Dodatečné informace 8

Výstavba a modernizace FI a ÚVT MU – 1. a 2. etapa, Botanická 68a, Brno; generální dodávka stavby

Přílohy dané dodatečné informace:
pracovní skici zodpovědného projektanta - viz níže

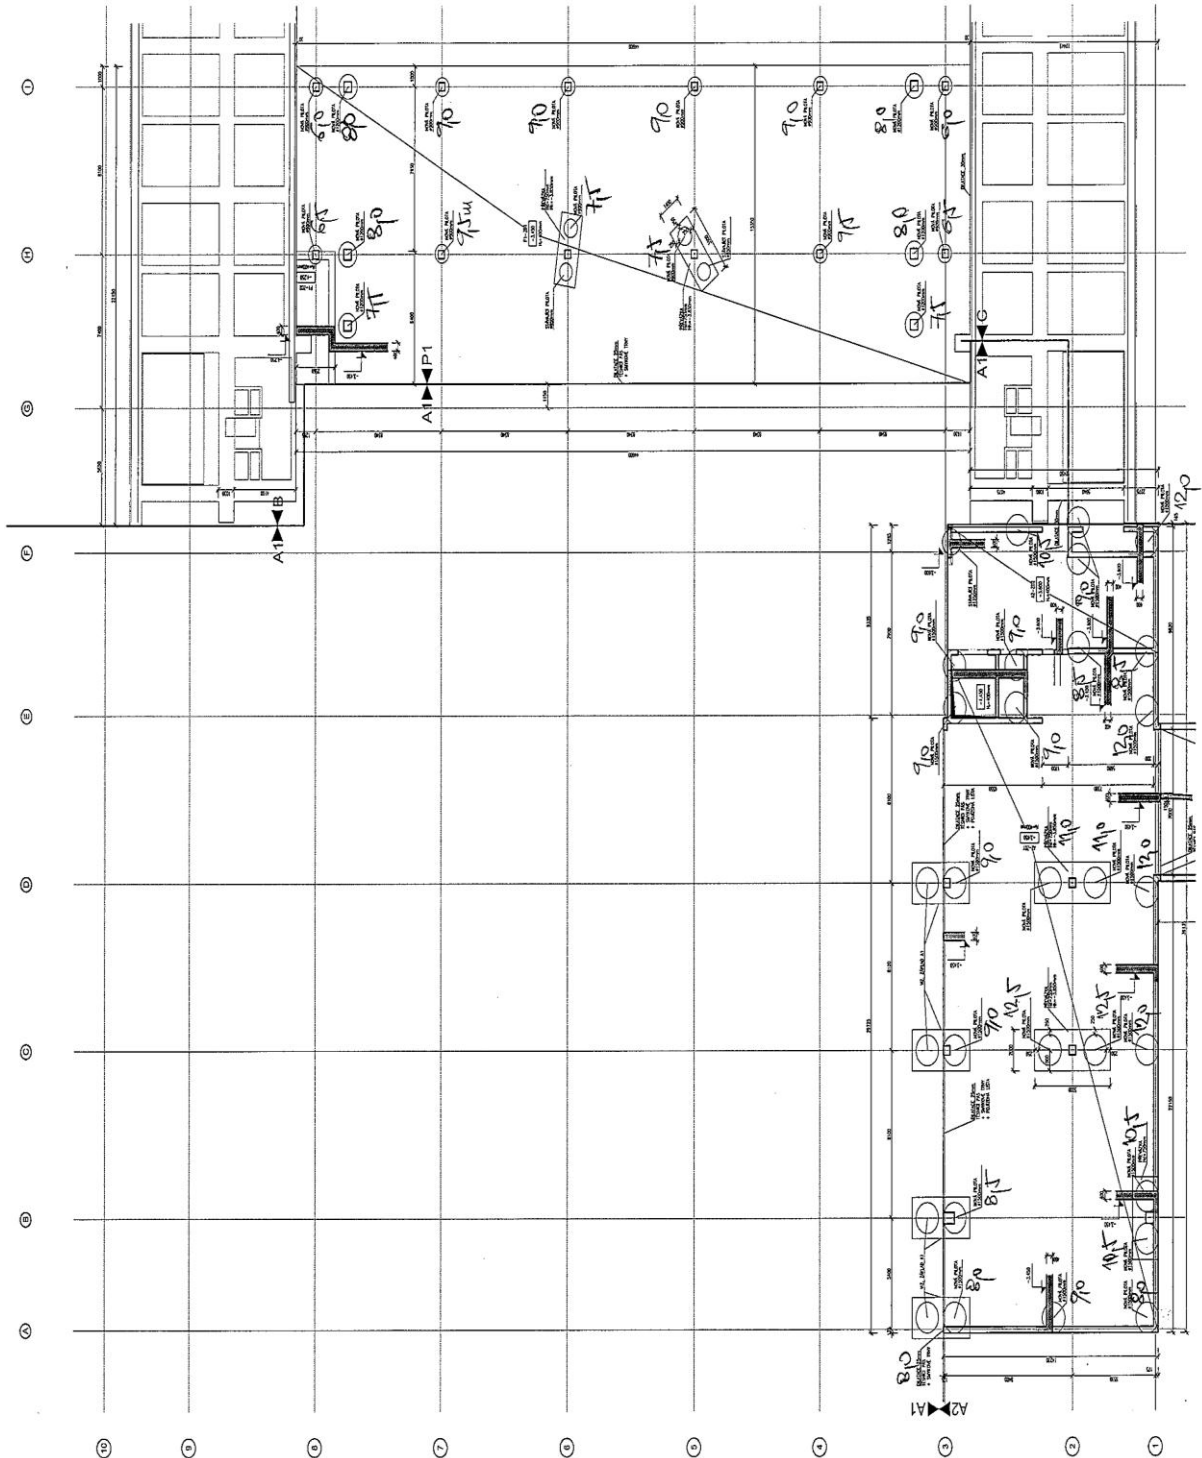
V projektu FI F.1 01 05 Chlazení jsou v technické zprávě navrženy jako zdroj chladu zemní výměníky (energetické piloty), ale z výkresů ani z výkazů výměr není jasný počet a rozměry pilotů, délky trubek atd. Žádáme o doplnění podkladů.

V příloze zasílám podklady, podle kterých jsem stanovil materiál a řešení free coolingu v zemních pilotách.

Zde si uchazeči mohou sami odečíst množství a hloubky pilot a základové poměry.

Materiálově je pro zemní výměníky uvažováno s:

- plastové potrubí ze síťovaného PE se závěrnou kyslíkovou bariérou eval - PE-Xa potrubí 20x2mm délka 2600 m
- plastové potrubí ze síťovaného PE se závěrnou kyslíkovou bariérou eval - PE-Xa potrubí 40x3,7mm délka 1100 m
- plastové potrubí ze síťovaného PE se závěrnou kyslíkovou bariérou eval - PE-Xa potrubí 50x4,6mm délka 75 m
- plastové potrubí ze síťovaného PE se závěrnou kyslíkovou bariérou eval - PE-Xa potrubí 63x5,8mm délka 75 m
- Q&E tvarovky z PPSU pro napojení na tichelmann a rozvodovou síť 1kpl.

- ochranné trubky pro ochranu teplotně odolného potrubí v místech průstupů 1kpl.
- upevňovací a spojovací materiál pro rozvody pod základovou deskou v zapojení tichelmann a upevnění do armování košů základových pilot 1kpl.
- k systému je třeba uvažovat i rozdělovač a sběrač včetně zaregulování na jednotlivé sekce zapojení tichelmannu 1kpl.
- ventilové vybavení pro R+S a jednotlivé okruhy 1kpl.
